Bilag 4 – Henvendelser modtaget i høringsperioden

Høringsvar fra Energinet.dk vedr. lokalplanforslag 'Sundmolen i Nordhavn'

Høringssvar om Forslag til lokalplan for Sundmolen på Nordhavn

Lokalplanforslag "Sundmolen i Nordhavn"
Høringsperiode: 18.08.14 til 13.10.14

Kortudsnit

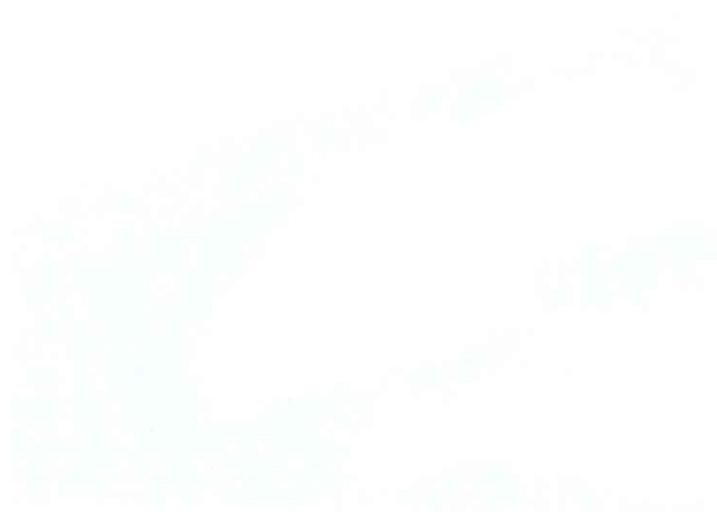
Opmærksomheden henledes til kortudsnittet på sidste side, hvoraf det fremgår, at der meget tæt på og lidt ind over lokalplanområdet (som er markeret med gul transparent farve) forløber vores 132 kV kabel Amagerværket-Svanemøllen (vist med sort stiplede linje). Kablet er vores meget vigtige forbindelse i forhold til at kunne forsyne Københavnsområdet med el.

Den lyserøde stiplede er vores kabel Amagerværket-Svanemøllen 2, som er ude af drift.
